**Другие правила: Правила № 123**

**(адаптивные системы переднего освещения (АСПО))**

### **Предложение по дополнению 8 к поправкам серии 01 к Правилам № 123 (адаптивные системы переднего освещения (АСПО))**

#### **Представлено экспертом от Международной группы экспертов по вопросам автомобильного освещения и световой сигнализации (БРГ)\***

«Рис. 1  
Фотометрические требования в отношении угловых положений луча  
ближнего света (для правостороннего движения)

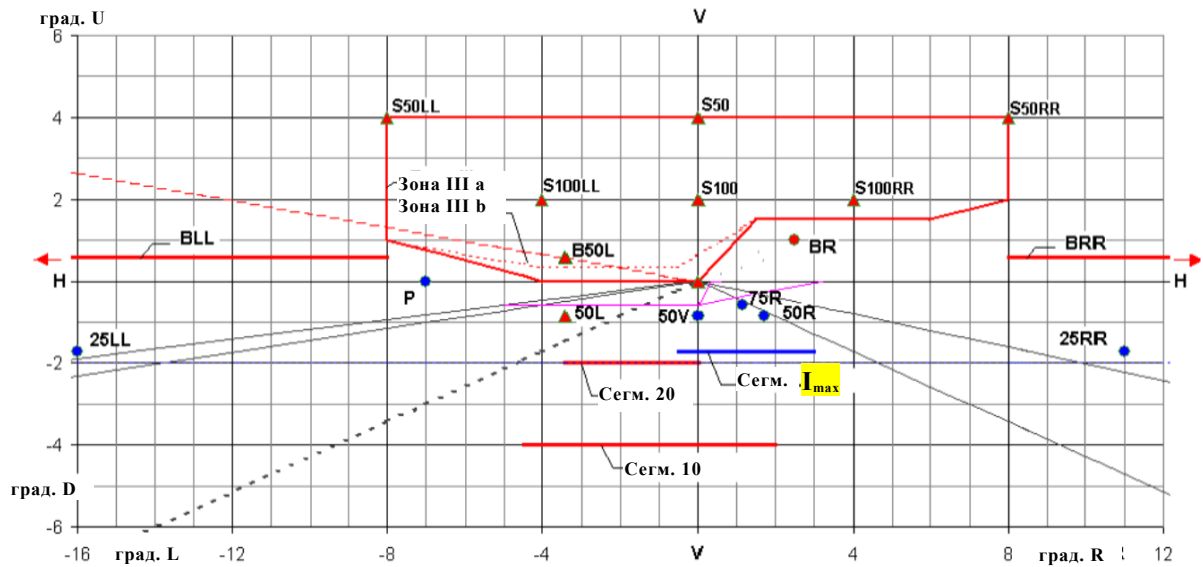
*Приложение 3, рис. 1*, изменить следующим образом ( $I_{\text{max}}$  выделяется желтым цветом):
